Aanpassingen

Op basis van terugkoppeling gemeente/Het Oversticht

Op 21 december 2023 dienden wij een vergunningsaanvraag in voor het Energielandgoed Raalte. Op 17 mei 2024 volgde een landschappelijk advies van Het Oversticht en op 25 oktober ontvingen wij een verzoek op aanvulling vanuit de gemeente. Op basis daarvan als ook het daaropvolgend overleg met beide partijen (gemeente Raalte en Het Oversticht) en het aanvullende advies van 6 december van Het Oversticht, hebben wij gehoor kunnen geven aan de geadviseerde wijzigingen en aanvullingen. Hier een overzicht van de vergunningsdocumenten:

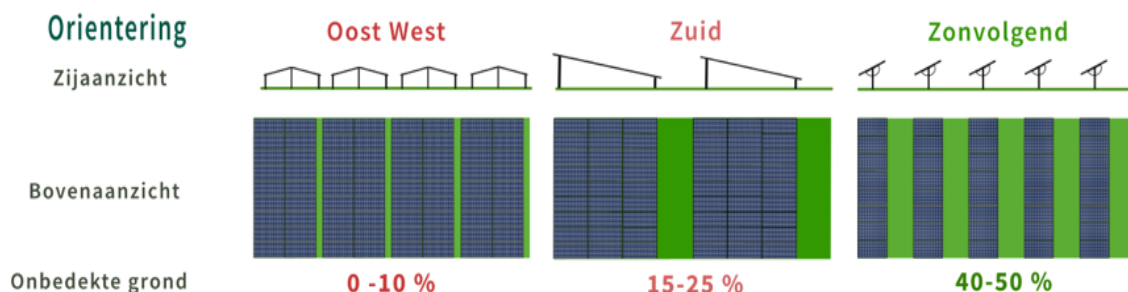
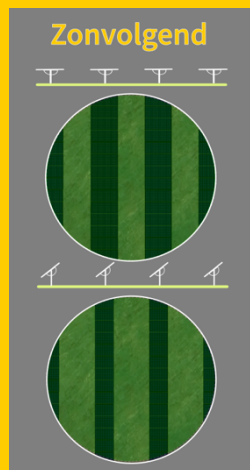
Nogmaals, het is heel belangrijk dat er met andere ogen naar dit zonvolgend park gekeken wordt dan tot op heden naar een traditioneel park. Een traditioneel zuidgeoriënteerd park zal veelal drie panelen op een “tafel”/rij monteren en dan op een tweetal meters de volgende rij neerzetten. Een oostwest georiënteerd gaat vaak nog extremer met ruimtegebruik om en zet twee van deze rijen met de hoge kant tegen elkaar voordat weer een smal pad volgt.

Dit zonvolgend systeem bestaat uit slechts 1 paneel breed per “tafel” of rij die afhankelijk van de stand van de panelen een lagere tot zelfs veel lagere (zie illustratie hiernaast) grondbedekking heeft. Hoewel dit geen fysieke wijziging betreft maar meer een informatieve opmerking, is dit belangrijk genoeg om overal te vermelden want dit resulteert natuurlijk in een veel groter “openheid” dan tot nu toe bij parken mogelijk was en dat is een belangrijke factor bij de beoordeling.

Zonneveld 1

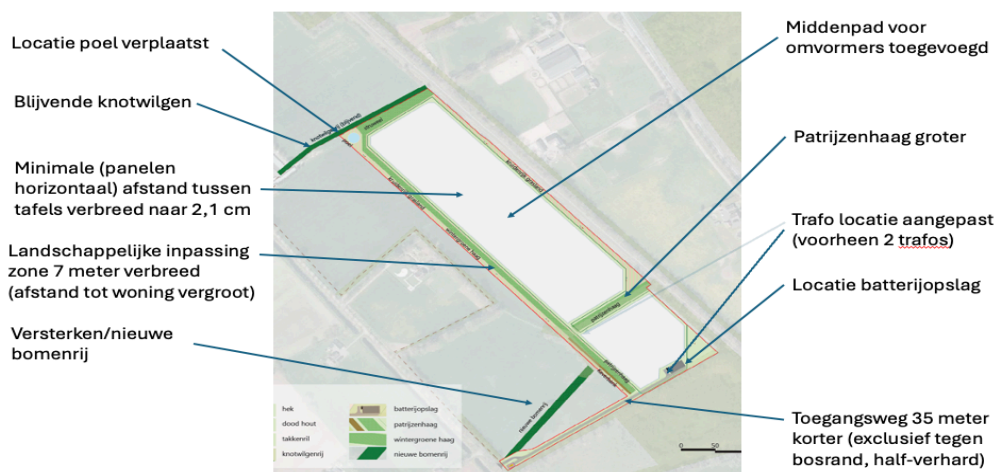
Zowel de noordwestkant als de noordoostkant zijn aanzienlijk verbreed. Hierdoor is aan de noordwestkant circa 3 meter meer ruimte buiten de afrastering ontstaan terwijl aan de noordoostkant de toename circa 17 meter bedraagt. (Zie dwarsdoorsneden in B1 Landschappelijk inpassingsplan)

In het originele plan was de trafo gepositioneerd achter het toekomstige bosperceel. Puur technisch/commercieel is de meest ideale oplossing (kabel lengtes versus verliezen) om de trafo in het midden van het park neer te zetten. Wij kozen daar initieel al niet voor omdat dat optisch geen fraaie/visueel rustige oplossing is. Op advies van Het Oversticht en het landschappelijk belang hebben we het trafostation nu verplaatst nabij het erf. Voor de duidelijkheid, een dergelijk trafostation moet wel binnen het hekwerk blijven. *(Zie B1 Landschappelijk inpassingsplan)*

Het Oversticht maakte duidelijk dat het landschappelijk wenselijk is de toegangswegen zoveel mogelijk te reduceren en de trafo het liefst in de nabijheid van het erfperceel te zien. Hier is gehoor aan gegeven, waardoor de geplande weg nu circa 85 meter lang is in tegenstelling tot de eerdere 320 meter. Aldus een reductie van 940 m² (half) verharding. Vanuit de kennis dat de landeigenaar bezig is met “rood voor rood” alsook de creatie van een landgoed in proces, is de huidige locatie gekozen. *(Zie B1 Landschappelijk inpassingsplan)*

Aan de noordkant van het perceel wordt een struweelhaag geplant die uiteindelijk deel uitmaakt van een corridor van vegetatie die oost met west verbindt. De landeigenaar heeft de intentie die struweelhaag ook na de operationele periode te behouden en heeft daartoe een intentieovereenkomst getekend. *(Zie B1 Landschappelijk inpassingsplan en B14 Grondeigenaren blijvende vegetatie)*

Zonneveld 3

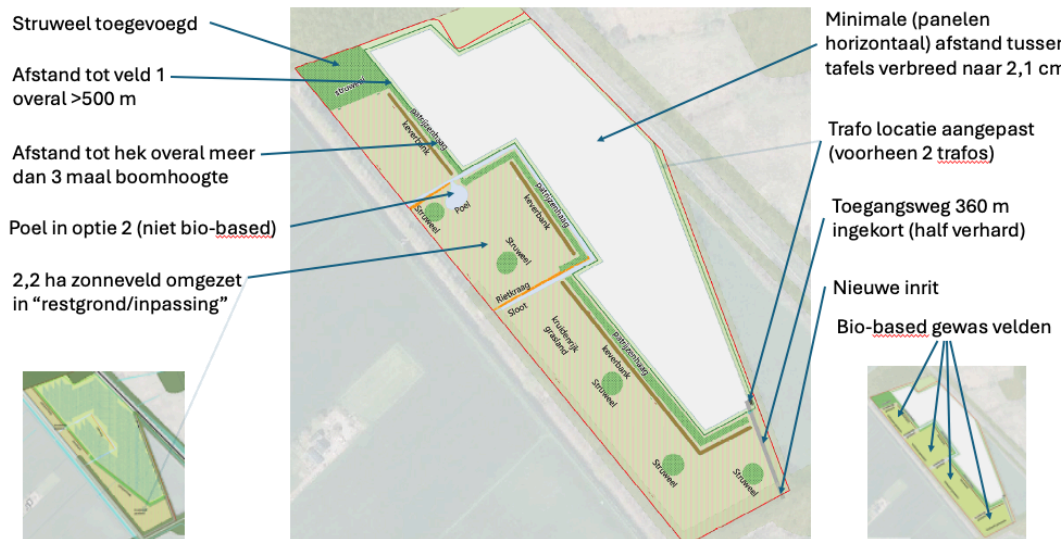
In het ingediende plan bevond het hekwerk zich op circa 30 meter vanaf de perceelsgrens. De toelichting van Het Oversticht maakte duidelijk dat op dit perceel de impact verkleind moest worden en het zonneveld en het totaal perceel in een betere balans moesten komen, om de ervaring van de naastliggende laan niet te bedreigen. Het zonneveld is daartoe flink gereduceerd waardoor het mogelijk was de afstand tussen de afrastering en de perceelsgrens met de Hondemotsweg te verruimen. In het noorden bedraagt deze nu 62 meter, in het zuiden 81 meter en tussen de sloten (midden) circa 128 meter. Vanaf de Pruimersallee bevindt de afrastering zich op circa 88 meter afstand. In alle gevallen bedraagt de afstand daardoor ook zoals verzocht door Het Oversticht meer dan driemaal de hoogte van de bomen langs de Hondemotsweg. Door deze verschuiving is ook de minimale afstand tussen de zonnevelden 1 en 3 inmiddels boven de 500 meter en ontstaan een viertal percelen die met bio-based gewassen ingezaaid kunnen worden. *Dit resulteert in 2,2 ha meer landschappelijke inpassing (bio-based gewassen) en daarmee dus 2,2 ha minder zonneveld. (Zie B1 Landschappelijk inpassingsplanen B1 Tableplans)*

De verkleining van dit zonneveld zorgde voor een groot dilemma voor de rest van het perceel. Uit overleg met gemeente en Het Oversticht werd duidelijk dat de voorkeur uitging om het gehele perceel binnen het Energielandgoed te houden om zo controle over het juiste landschappelijke gebruik te behouden. Inmiddels is met zowel de grondeigenaar als bio-based Salland contact gezocht om het perceel mogelijk te benutten voor de teelt van bio-based gewassen. Daar het een nieuwe ontwikkeling is, zijn in de vergunningsaanvraag een optie A (bio-based) alsook optie B (Kruidenrijk grasland, struweel en poel) uitgewerkt. *(Zie B1 Landschappelijk inpassingsplan)*

Om de impact van toegangswegen te beperken is deze zo kort mogelijk gehouden en zal vanaf de ingang aan de Pruimersallee rechtstreeks naar het trafostation lopen. Hiermee wordt de weg met circa 360m ingekort. Een reductie van 1450 m² (half verharding) De trafo zal nu in de zuidelijke hoek achter het veld parallel aan de bestaande bomenrij worden gesitueerd. *(Zie B1 Landschappelijk inpassingsplan)*
